**Commission économique pour l'Europe**

**Forum mondial de l'harmonisation  
des Règlements concernant les véhicules**

**123<sup>e</sup> session**Genève, 28 mars-1<sup>er</sup> avril 2022

**Résolution spéciale n° 1 sur les définitions communes des catégories,  
des masses et des dimensions des véhicules****Proposition d'amendements à la Résolution spéciale  
n° 1 sur les définitions communes des catégories,  
des masses et des dimensions des véhicules****Communication de l'expert de l'Association internationale  
de la construction de carrosseries et de remorques (CLCCR)\***

Figure 1  
Principe/Exemple d'essieux de remorque moteurs

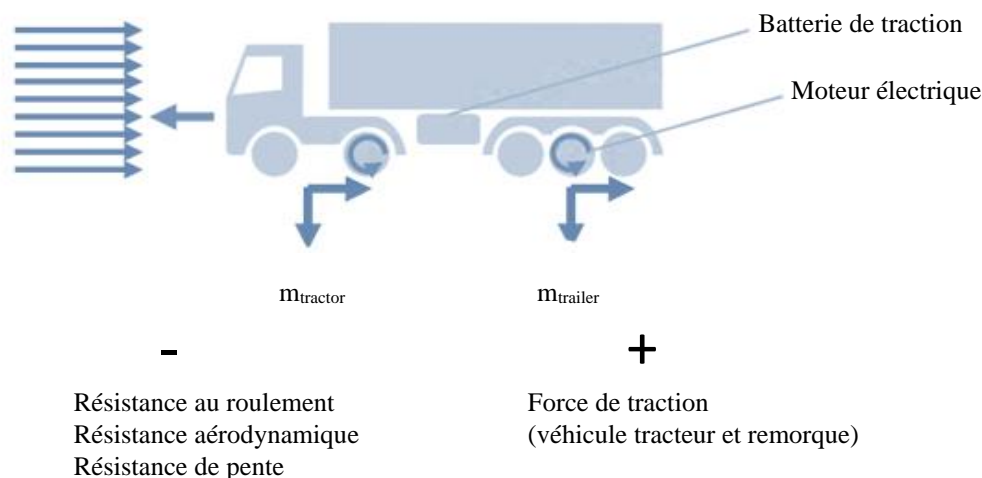
2. Pour ce faire, ils peuvent notamment monter un essieu moteur sur leurs remorques ou semi-remorques (par exemple, avec un système de propulsion ou de récupération). Les essieux moteurs des remorques peuvent faciliter les manœuvres du véhicule à moteur (tracteur) pendant le démarrage et l’arrêt, pendant l’accélération et le freinage et pendant le transport de charges lourdes dans des conditions difficiles (en montée et en descente), ou convertir l’énergie cinétique d’un essieu pour alimenter des dispositifs électriques (par exemple les dispositifs de refroidissement des camions frigorifiques). Cela permet de réduire la consommation de carburant du véhicule à moteur tout en refroidissant les engins (et donc de réduire les émissions de CO<sub>2</sub>) et d’améliorer la souplesse de l’ensemble de véhicules.

Actuellement, la transmission peut être de type électrique ou hydraulique. Le groupe motopropulseur de la remorque/semi-remorque est commandé de façon à suivre le véhicule tracteur en toute sécurité. La capacité de propulsion de toute remorque/semi-remorque doit être maîtrisée à l'intérieur des ensembles de véhicules de sorte que la stabilité longitudinale et latérale de l'ensemble ne soit pas affectée. La transmission de la remorque/semi-remorque peut fonctionner dans toute la plage de vitesses de l'ensemble de véhicules ; elle n'intervient pas qu'à basse vitesse. Néanmoins, la propulsion du véhicule tracteur par la remorque/semi-remorque n'est pas autorisée au-delà de 15 km/h. La remorque doit toujours être tractée, des forces de traction s'exerçant au niveau de l'attelage (à l'exception de l'aide au démarrage et des forces de propulsion qui résultent des conditions dynamiques normales dans lesquelles se trouvent le véhicule à moteur et la remorque pendant la conduite et le freinage). Les remorques lourdes (catégories O<sub>3</sub> et O<sub>4</sub>) sont prédestinées à être propulsées par un moteur électrique ou hydraulique afin de réduire l'émission globale de CO<sub>2</sub> de l'ensemble véhicule tracteur/remorque. Quant aux remorques légères propulsées (catégorie O<sub>2</sub>), elles ont un effet considérable sur la dynamique des véhicules. L'utilisation d'une remorque (par exemple, une caravane), qui n'est en principe pas prévue avec une voiture électrique à batterie, réduirait considérablement l'autonomie du véhicule en raison de la capacité limitée de la batterie. C'est pourquoi les voitures électriques à batterie pourraient être mal reçues sur le marché en pleine croissance des utilisateurs de caravanes. Une remorque de la catégorie O<sub>2</sub> (par exemple une caravane) munie d'une propulsion électrique pourrait toutefois être particulièrement adaptée à une utilisation avec un véhicule électrique à batterie. Ce type de remorque électrique permettrait d'exploiter la pleine autonomie d'une voiture électrique à batterie sans produire d'émissions supplémentaires.
